文書 No. RJ09004-477.R0
2017年5月10日

リタール製品 仕様変更のお知らせ

対象製品	GA アルミダイキャストボックスシリーズ
変更時期	2017年1月製造分より順次変更
変更理由	品質の向上
変更内容	リタールロゴ、ヒンジ用ガイド穴（H120mm以上）、CEマーキング他

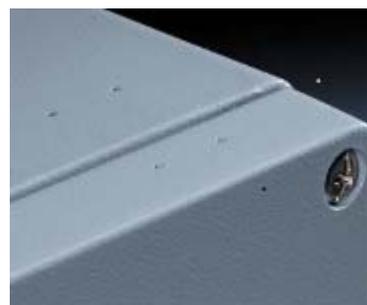
1. カバー上にリタルロゴが入り、リタル製品であることが明確にわかるようになりました
2. 組み立て説明書が改訂され、別売りアクセサリーの組み立て、アースの取り方、耐荷重などがわかりやすくなりました
3. 全製品に CE マーキングを表示されるようになりました
4. 高さ 120mm 以上の製品には、別売りのヒンジ取り付け用のガイド穴加工を追加いたしました
5. 高さ 120mm 以上の製品で、KL 用のウォールマウントブラケット（1590.000、1594.000）が使用可能になりました
